Oggetto [ID: 8134] Procedura di VIA/PNRR, ai sensi dell'art. 23 del D.Lgs. 152/2006 e ss.mm.ii. integrata con la Valutazione d'Incidenza di cui all'art. 5 del D.P.R. 357/1997 e Verifica Piano di Utilizzo Terre, ex D.P.R. 120/2017, art. 9. Progetto di Fattibilità Tecnico Economica Linea Orte-Falconara.

Raddoppio PM228-Castelplanio con by-pass di Albacina Lotto 2 (Genga-Serra S. Quirico). Intervento in PNRR inserito nell'Allegato IV al D.L. n. 77/2021 convertito con modificazioni dalla L. 108/2021 e s.m.i.. CUP J21J05000000001.

Parere tecnico istruttorio della Soprintendenza Speciale per il Piano Nazionale di Ripresa e Resilienza

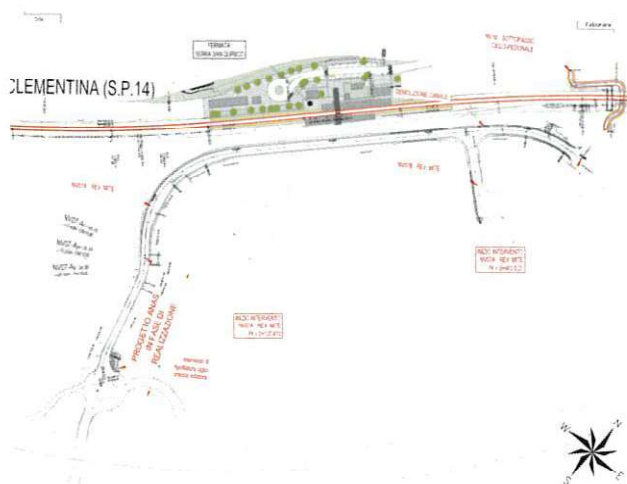
- In corrispondenza del Passaggio a Livello di Serra San Quirico sono stati svolti ulteriori studi per sostituire il Cavalcaferrovia (NV07) con opere di minor impatto. In particolare, si prevede l'eliminazione del cavalcavia NV07 e la modifica della viabilità NV07A, di collegamento con il Ponte sull'Esino in corso di realizzazione da parte del Consorzio Quadrilatero S.p.A., che prevederà il collegamento diretto su Via Fratelli Bandiera.

CONSIDERATO che, al fine di superare le criticità anche paesaggistiche del previsto cavalcaferrovia in prossimità della stazione di Serra San Quirico, RFI ha elaborato una nuova soluzione per la viabilità NV07 che prevede l'eliminazione del cavalcaferrovia e la modifica della viabilità NV07A, di collegamento con il Ponte sull'Esino in corso di realizzazione da parte del Consorzio Quadrilatero S.p.A., che prevederà il collegamento diretto su Via Fratelli Bandiera. La NV07A aggiornata diventerà il collegamento tra la zona denominata "Varani" a sud della ferrovia ed il resto della rete viaria esistente e per la mobilità dolce viene confermato il sottopasso ciclopedonale in corrispondenza dell'attuale passaggio a livello (cfr. "Nota tecnica NV07- IR0P02R29SDNV0700001A", di seguito è riportata a sinistra la proposta iniziale e a destra la variante);

3. Rispetto alla nuova soluzione della viabilità NV07, che risolve le criticità paesaggistiche eliminando il cavalcaferrovia e sostituendolo con un sottopasso pedonale, si prescrive che ogni eventuale ulteriore modifica, laddove in accoglimento delle Osservazioni della Regione Marche si intendesse elaborare una soluzione anche carrabile, dovrà essere trasmessa e approvata dalla Soprintendenza ABAP.

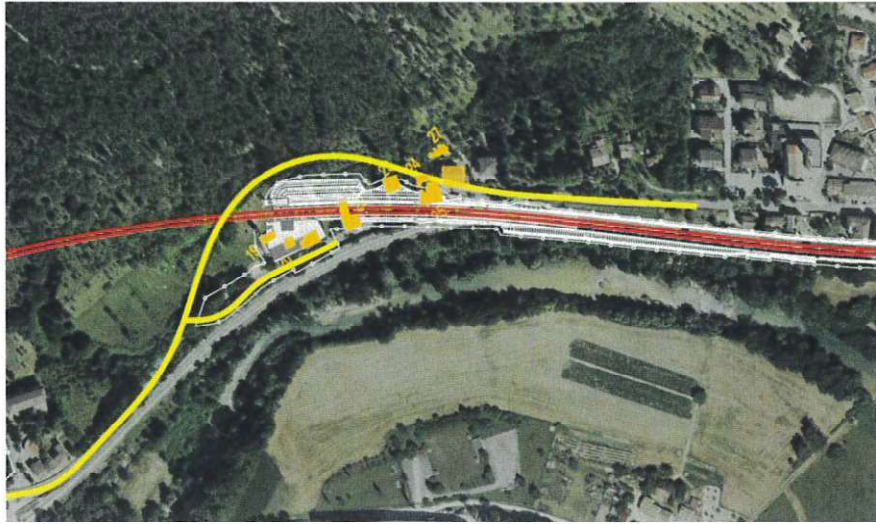
CONSIDERATO che, relativamente all'interferenza tra la viabilità NV06 e il parco della Villa Perugini, dichiarata bene di interesse storico-artistico e architettonico, tutelata con Determina n. 113 del 17/11/2022, RFI ha elaborato una ottimizzazione progettuale trasmessa alla Soprintendenza ABAP e a questa Soprintendenza Speciale per il PNRR con "nota di chiarimenti" prot. RFI-91 del 12/10/2022 (cfr. documento IR0F02R13L6IF0005006A), e che la nuova soluzione per la viabilità NV06 (in giallo nell'immagine sotto) rimane il più possibile in stretto affiancamento alla ferrovia in prossimità del parco della Villa Perugini, così da evitare l'interessamento dell'area boscata di pertinenza della Villa;

14. Sia sviluppata la soluzione per la viabilità NV06, già verificata e rappresentata da RFI alla Soprintendenza ABAP e alla Soprintendenza Speciale per il PNRR, che escluda l'interferenza con il bene di interesse storico-artistico e architettonico "*Villa Perugini con annessa corte e giardino*" tutelato con Determina n. 113 del 17/11/2022.

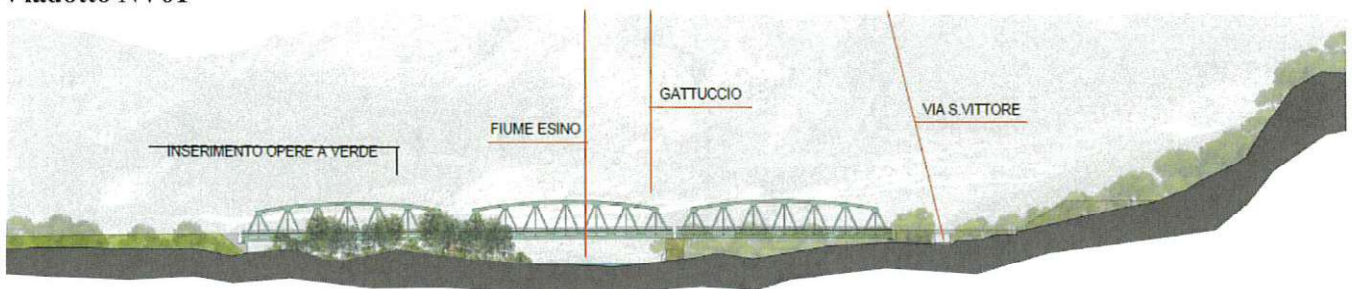
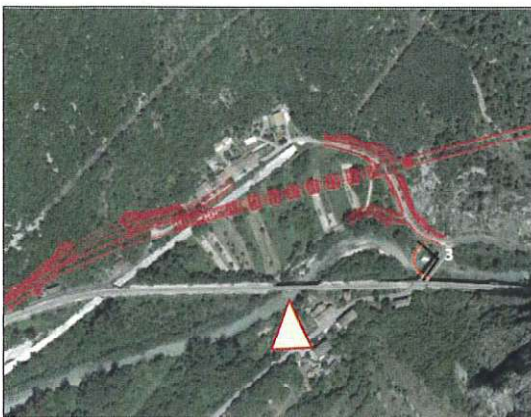
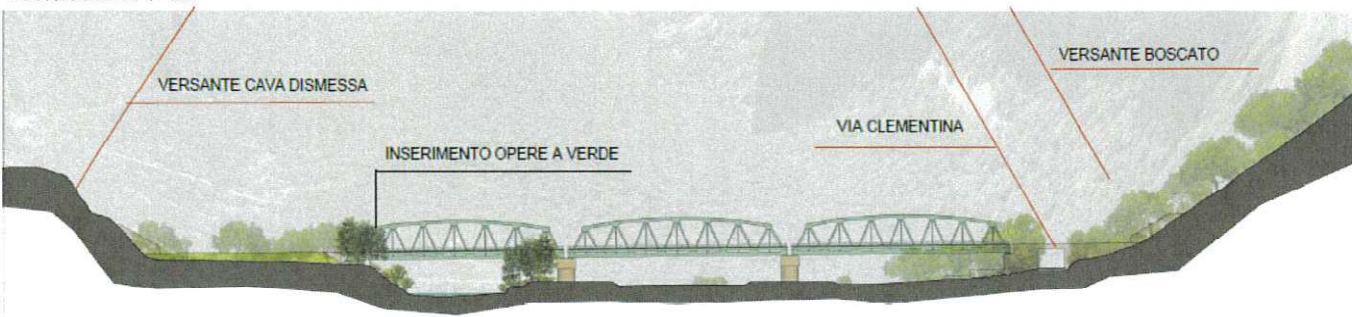
CONSIDERATO inoltre che, con riguardo alla realizzazione dei viadotti VI02 e VI03, per i quali questa Soprintendenza Speciale per il PNRR aveva richiesto la possibilità di sviluppare alternative progettuali che potessero escluderne la realizzazione preferendo un passaggio in galleria più nord dell'abitato di Palombare, la Società RFI ha rappresentato l'impossibilità di individuare soluzioni tecniche nella direzione richiesta, riportandone le motivazioni e l'analisi delle alternative sia nei documenti integrativi trasmessi il 30/06/2022 sia ribadendoli nei successivi incontri tecnici del 28 settembre e del 10 ottobre 2022 svolti in data tra RFI, Soprintendenza Speciale per il PNRR e Soprintendenza ABAP; e che al fine di migliorare l'inserimento nel paesaggio dei viadotti sopra citati, RFI ha
